## RAPPORT DE L'INSPECTION DES INSTALLATIONS CLASSÉES

Visite d'inspection du 20/09/2024

#### **AXEREAL**

Le présent rapport rend compte de l'inspection réalisée le 20/09/2024 dans l'établissement AXEREAL implanté 40 rue de Rambouillet 91470 Limours. L'inspection a été annoncée le 29/07/2024. Cette partie « Contexte et constats » est publiée sur le site internet Géorisques (<https://www.georisques.gouv.fr/>).

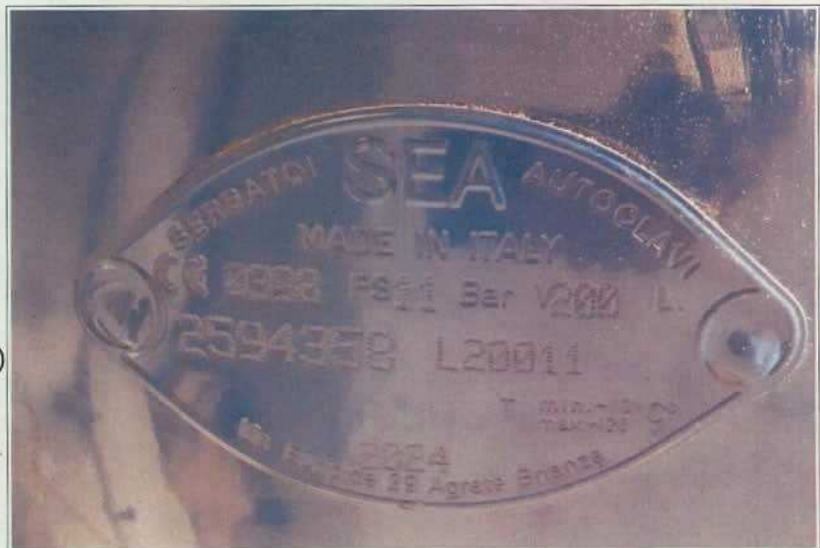
L'inspection procède au contrôle visuel des 2 équipements sous pression :

- la cuve du compresseur du silo 1 de 500 litres, de marque CSC, Type : 3BAY, Numéro de série n° 5003 :

\* aucune dégradation constatée,  
\* cohérence des marquages et du certificat de conformité CE en date du 15/05/2024 (voir photo ci-contre) :

- Volume = 500 litres,
- Pression de service (PS) = 11 bar
- Année de fabrication = 2020
- Marquage CE n° 0060
